**Antrag:**

**Das Einvernehmen zur Erteilung der wasserrechtlichen Erlaubnis für die beantragte Einleitung von nicht schädlich verunreinigtem Niederschlagswasser wird aufgrund der anliegenden Begründungen nicht erteilt. Dem beantragendem Gewerbeaufsichtsamt Lüneburg (GAA) und dem Ministerium für Umwelt, Energie, Bauen und Klimaschutz (MU) ist diese Ablehnung mit den Begründungen mitzuteilen und es auf eine erneute Beteiligung des Landkreises Rotenburg (Wümme) nach Beseitigung der Ablehnungsgründe und Einarbeitung der zu übernehmenden Nebenbestimmungen (Anlage 1) hinzuweisen.**

Es wird das wasserrechtliche Einvernehmen zur Einleitung von nicht schädlich verunreinigtem Niederschlagswasser der geplanten Deponie Haaßel in den Windershusener Abzugsgraben nach § 19 Abs. 3 WHG beantragt.

## 11. Anpassung RRB fehlt, Darstellung widersprüchlich:

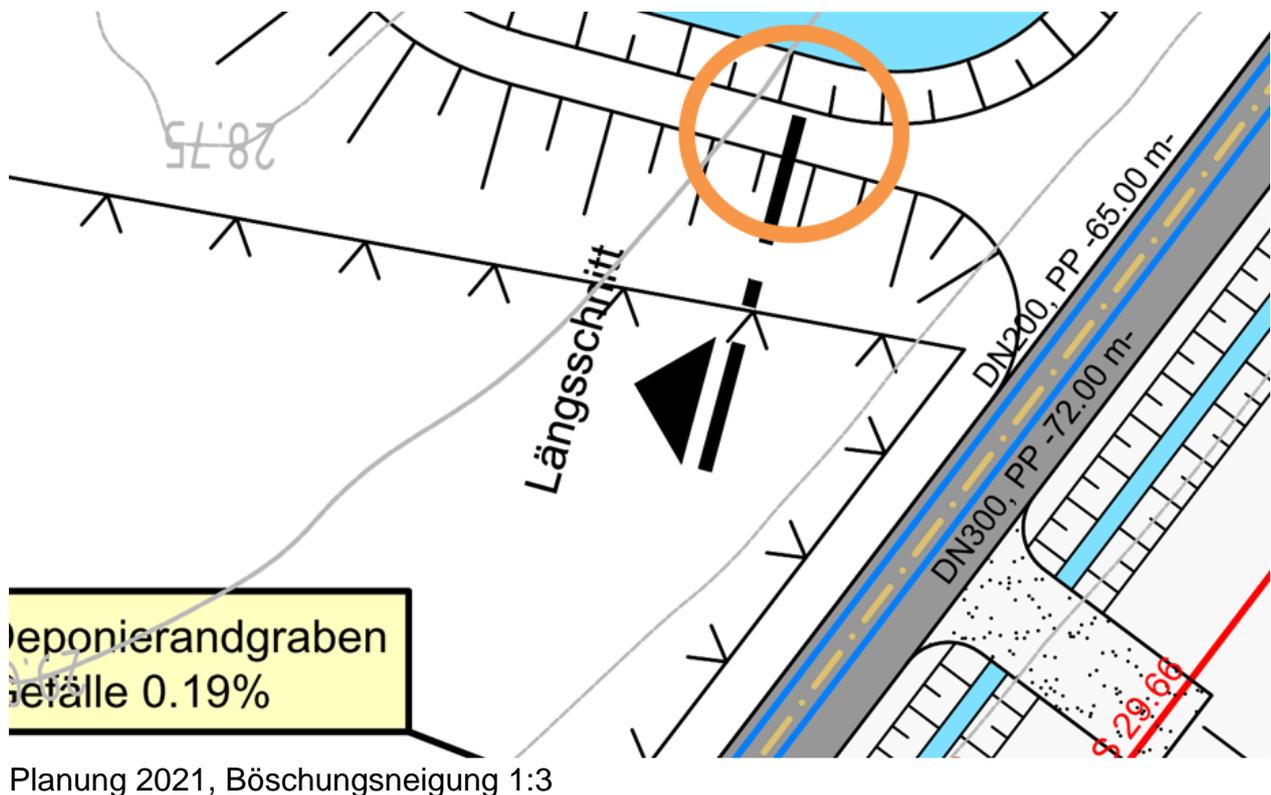
Das RRB wurde in der textlichen Darstellung geändert (Erhöhung von Sohle und Randwall). Die textliche Darstellung passt jetzt nicht mehr zur Zeichnung, dort ist diese Änderung unberücksichtigt geblieben (s. Kreismarkierungen). Bei einer Böschungsneigung von 1:3 ergeben sich deutliche Änderungen. Diese fehlen.

## 12. Deponie-Randgraben, Böschung Zeichnerische Darstellung und planerische Angaben sind widersprüchlich

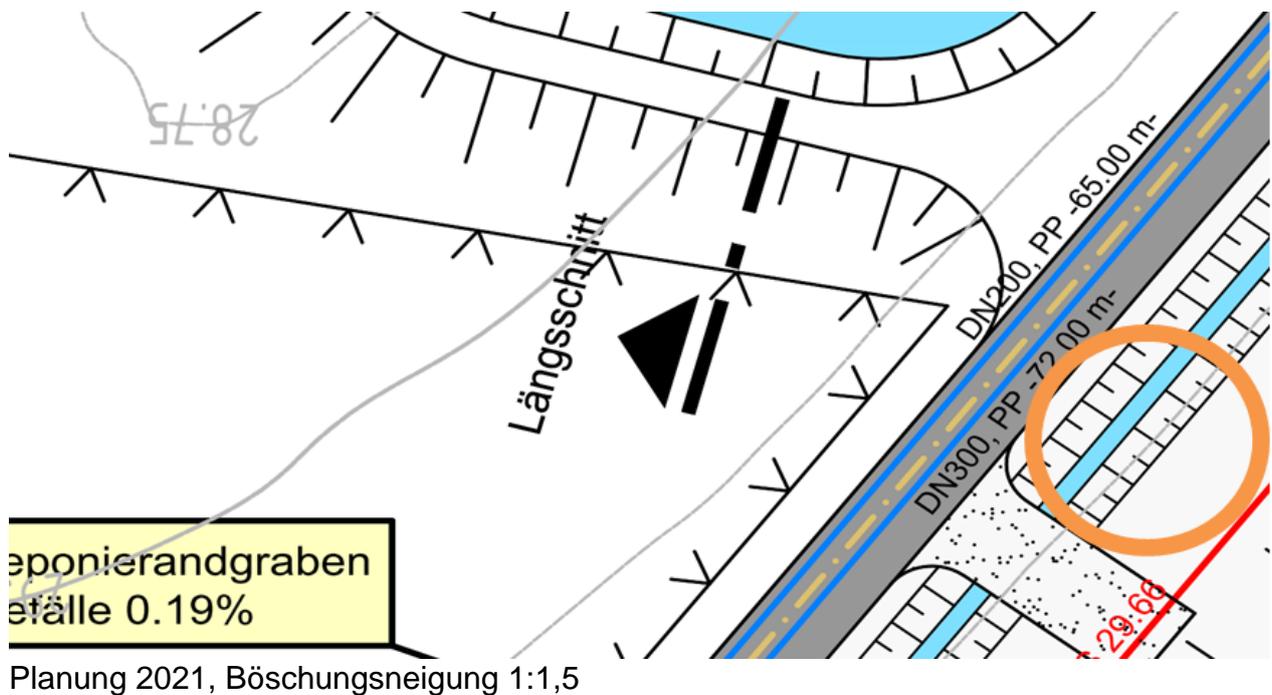
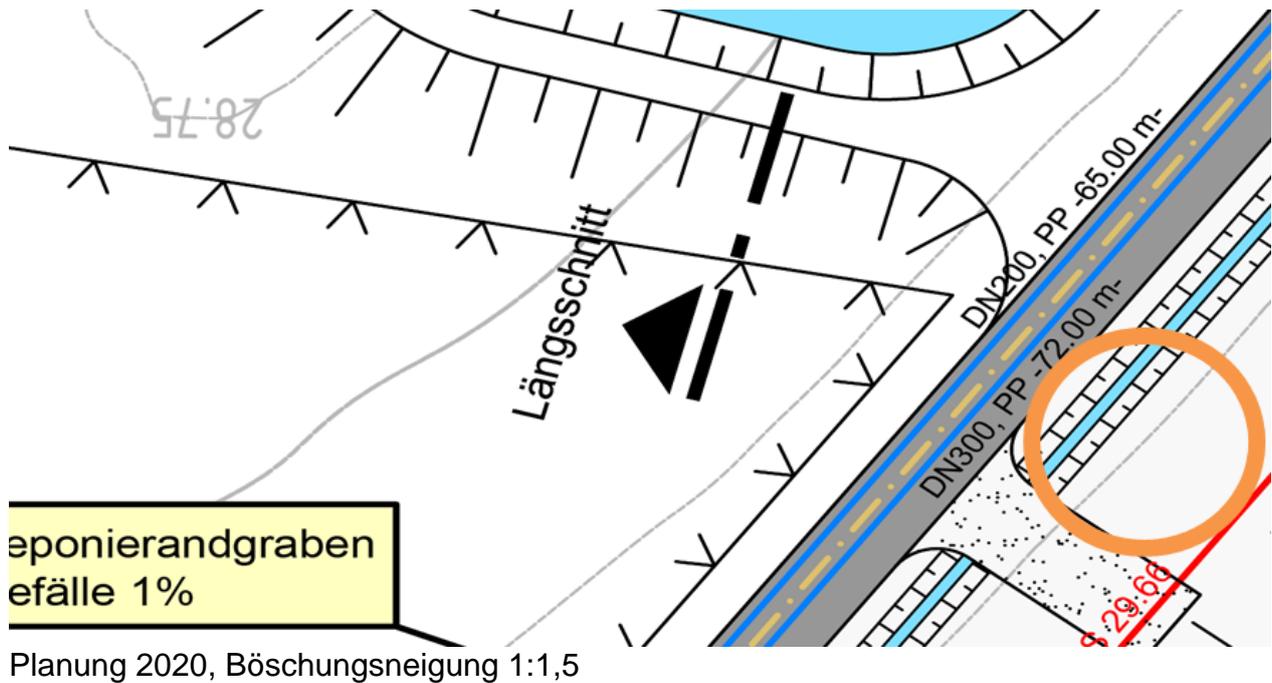
Der Deponierandgraben wurde in seinen Abmessungen angepasst (s. Kreismarkierung). Die Zeichnung passt jetzt zur textlichen Darstellung Unklar und widersprüchlich bleibt, wieso bei einer Verbreiterung der Grabensohle von 0,5m auf 0,8m ohne Vertiefung und gleichbleibender Böschungsneigung gleichzeitig die dargestellte Böschungsbreite verdoppelt wird.

**13. Der Umschlagplatz für das Sickerwasser fehlt. Die Angaben in der Planung sind widersprüchlich:**

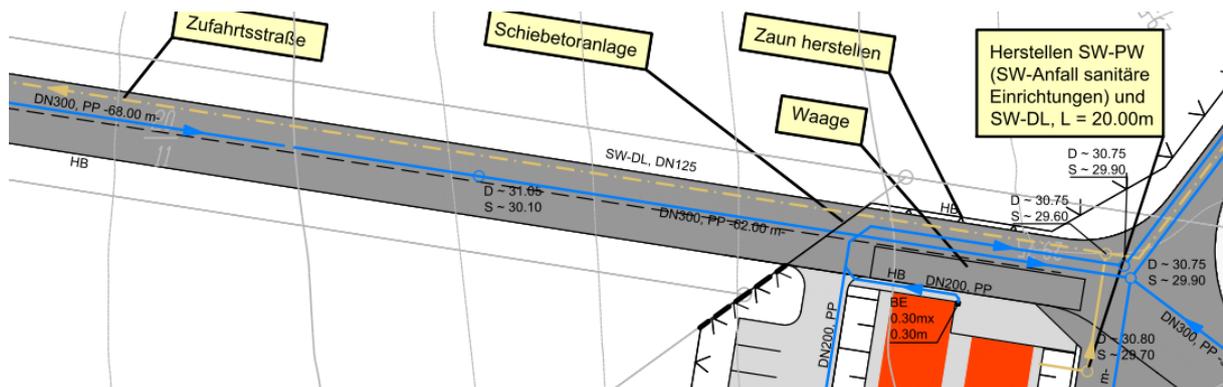
Sickerwasser wird lt. aktueller Planung mit Hilfe eines Pumpwerks vom Grundstück abgeleitet (Plan v. 1. 2. 2021, Leitungsfarbe gelb gestrichelt, SW-DL DN125, Verlegung unter der Zufahrtsstraße). Ein Umschlagplatz ist nicht ausgewiesen.

In der textlichen Beschreibung ist die Abfuhr des Sickerwassers vorgesehen.

Wegen des Widerspruchs sind die Größen der versiegelten Flächen und deren Entwässerung in der Betriebsphase 7 und die verbleibenden versiegelten abflusswirksamen Flächen im Endzustand unklar.

## 17. Fehlender Notüberlauf bzw. Volumen RRB zu klein bemessen.

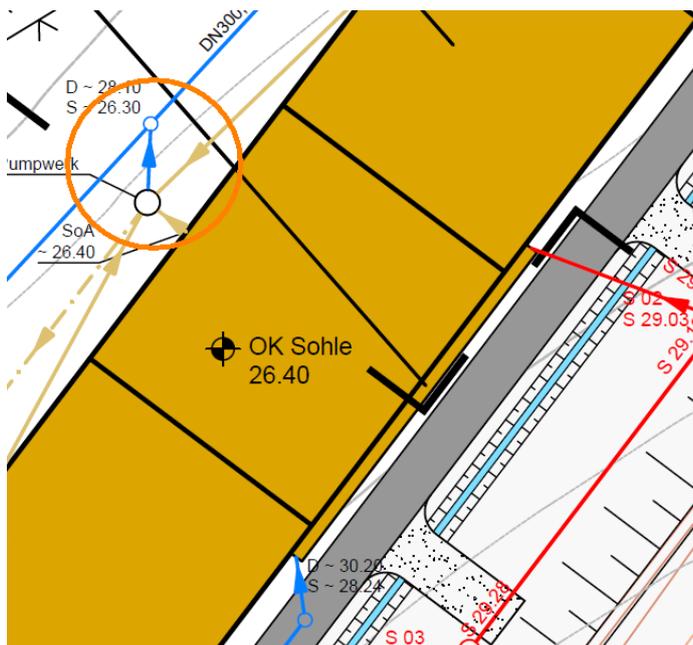
In den aktualisierten Planunterlagen ist trotz des geringen Freibords von 0,15m kein Notüberlauf vorgesehen.

Dieser wäre für Starkregen mit einem Wiederkehrintervall von  $T = 30a$  auszulegen, um Folgeschäden, wie z.B. Abtrag der Randwälle durch Überspülung, zu vermeiden. Das RRB würde in diesem Fall seine Aufgabe nicht mehr erfüllen können. In der Planung fehlt der konstruktive Nachweis eines folgeschadenfreien Notüberlaufes für  $T = 30a$  ( $r_{5,30} = 529 \text{ l/s*ha}$ ).

Alternativ ist das Volumen des RRB ausreichend zu bemessen, um ohne Notüberlauf aussergewöhnlichen o.g. Starkregenereignissen folgeschadenfrei dauerhaft standzuhalten.

Die planerische Entscheidung ist vor einer abschliessenden Bewertung vorzulegen.

## 18. Leitungsverlauf vom SW-Becken zur Ableitung in den Vorfluter unklar

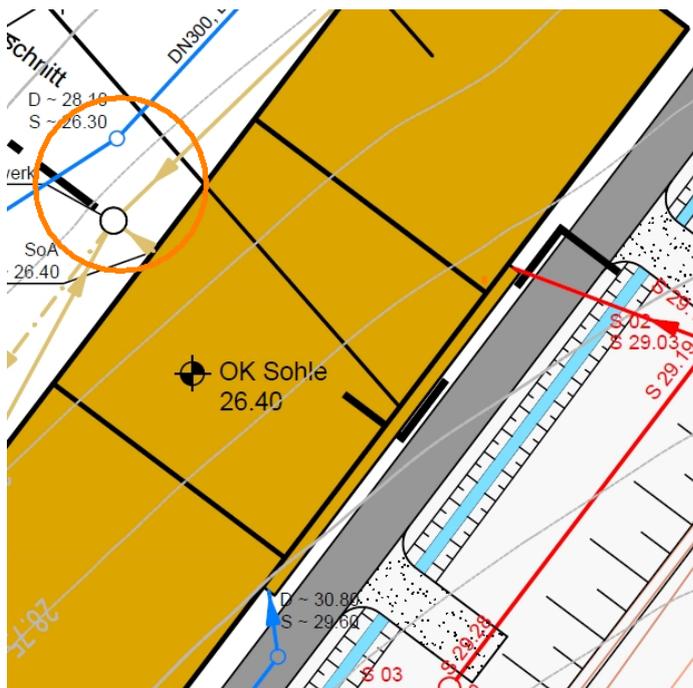
Planung 2020, mit Verbindung in den Vorfluter (s. Kreismarkierung)

Planung 2020, ohne Verbindung in den Vorfluter (s. Kreismarkierung)

Die zeichnerische Darstellung der Planung für den Verlauf der Schmutzwasserleitung ist geändert. Eine textliche Begründung zur Planänderung ist nicht gegeben. Es ist daher offen, ob diese Leitung absichtlich oder versehentlich fehlt oder zu irgendeinem Zeitpunkt ggf. benötigt wird, da ein Anschlusspunkt zur Ableitung in den Vorfluter mit dem nicht nicht verunreinigten Wasser unerklärlicherweise weiterhin vorgesehen ist.

Eine textliche Festlegung fehlt.
